**MEDIDAS DE MITIGACIÓN DEL PROYECTO
CONDOMINIO SAN FRANCISCO DE ASÍS
(ID SEIM 13262720)
COMUNA DE LAS CONDES**

I. CARACTERÍSTICAS DEL PROYECTO.

Figura 1: Acceso vehicular y peatonal del Proyecto.

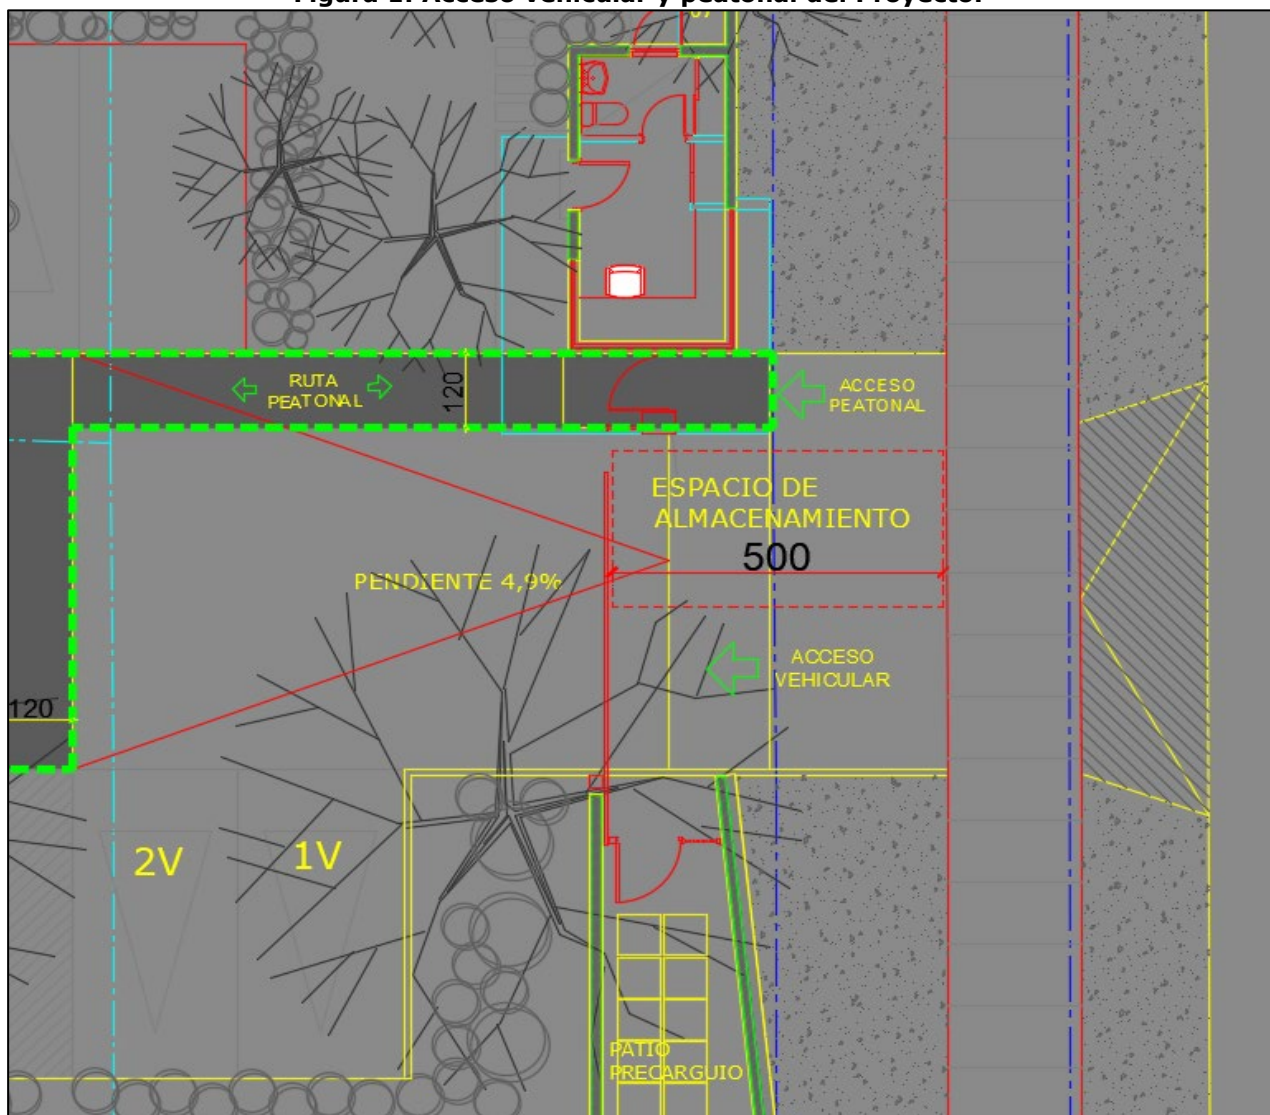
- 1- El espacio que existirá entre el portón de acceso y la línea oficial no podrá ser menor a 5,5 metros, considerando que el flujo preponderante que ingresará al proyecto serán vehículos livianos.

- 2- El acceso vehicular, deberá contar con una buena visibilidad, tanto para vehículos como para peatones, para ello, se deberá incorporar elementos que permitan mejorar la visibilidad como baliza luminosa y espejo panorámico.

- 4- Los radios de giro y el ángulo de incidencia del acceso se deben ajustar y cumplir con los parámetros de diseño y disposiciones legales de la OGUC. Además, de permitir que las maniobras de entrada y salida no interfieran la circulación de los otros vehículos que circulan por la vía, ni se genere entrecruzamiento de los vehículos que entran y salen.

- 6- Con la finalidad de que tanto el ingreso y la salida al proyecto sea solo con virajes a la derecha, se deberá reforzar la demarcación horizontal frente al acceso al proyecto con la instalación de elementos de segregación vial (Hitos tubulares y segregadores viales) instalados en el eje central de Camino San Francisco de Asís.
